株式会社 **カメダデンキ** 
大阪・東京・福岡・名古屋 営業部
〒570-0002 守口市佐太中町6-47-7
TEL 06-6901-1001 FAX 06-6901-1111

六角サポーター MK-410-3Cネジ寸法変更のお知らせ

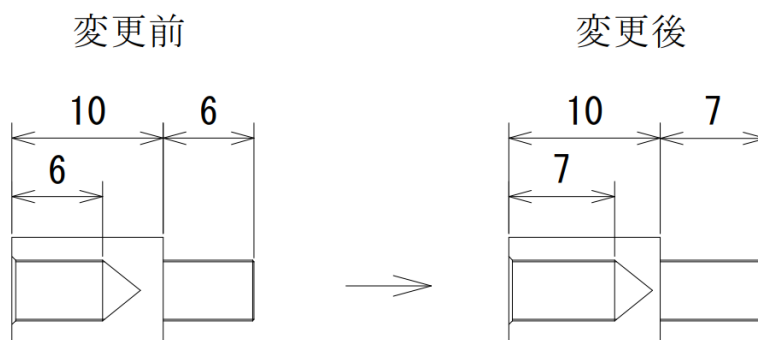
さて、ご愛用いただいております六角サポーターMK-410-3Cにつきまして、製造上の諸事情に伴いまして、雄ネジ及び雌ネジ寸法を変更しますのでお知らせいたします。

- *対象製品 : 六角サポーター MK-410-3C
- *仕様変更内容 : 雄ネジ及び雌ネジ寸法を現行 6mm → 7mmに変更
(下記図参照)
- *実施時期 : 在庫限り切り換え
